CAAC 适 航 指 令

编号: CAD2017-MULT-21R1

- 一. 标题: 检查机翼缝翼滑轨前止动装置
- 二. 适用范围:

本指令替代 CAD2017-MULT-21 39-9031

图1 受影响的缝翼滑轨位置

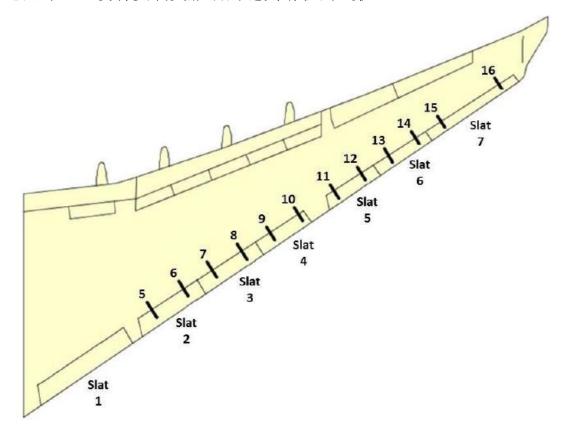
注2: 本指令中, 45967号改装前的缝翼滑轨, 这些滑轨位于本指 令图1所示的机翼位置处且有本指令附录1所列的P/N, 在下文中被称为 "受影响的缝翼滑轨"。

(1)对于第1组飞机:在本指令表1中规定的限制范围内,如果适用,完成一次对前止动器侧表面和后表面的DET,完成一次对左、右机翼(见本指令图1)上每个受影响的缝翼滑轨前止动装置区域的SDI,然后,根据检查结果,以不超过本指令表2或表3所规定的时间间隔,如适用,根据适用的SB指导,完成一次对每个受影响的缝翼滑轨的前止动装置区域的SDI。

(2) 在本指令第(1)段所要求的任何一个SDI期间,如果在No.9或No.10缝翼滑轨(A330的4号缝翼),或者No.5或No.6缝翼滑轨(A340的2号缝翼)前止动装置区域发现裂纹(如适用)且裂纹不超过适用的SB所规定的可用允许损伤限制(ADL),除本指令第(3)段的要求之外,根据适用的SB,以减少的且不超过本指令表3所规定的时间间隔重复进行SDI。对于类似情况下的其它缝翼滑轨(A330:5到8,11到16;A340:7到16),时间间隔仍然是本指令表2中规定的间隔。

- (6)对于本指令第(1)段或第(2)段所要求的重复性SDI来说, 本指令第(4)段所要求的在飞机上完成返修或装配并不构成终止措施。
- (7)对于本指令所要求的对缝翼滑轨进行重复性检查来说,按照本指令第(3)段或第(5)段要求,用45967号改装后的缝翼滑轨更换任意位置处的受影响的缝翼滑轨(见本指令图1),如适用,构成终止措施。
- (8)对于本指令所要求的对飞机进行重复性检查来说,根据空客 SB A330-57-3126或SB A340-57-4133的指导,如适用,对该架飞机上所 有受影响的缝翼滑轨的改装构成终止措施,改装之前,受影响的缝翼 滑轨已经根据适用的SB(见本指令注1)的指导接受过一次检查(无裂纹)。
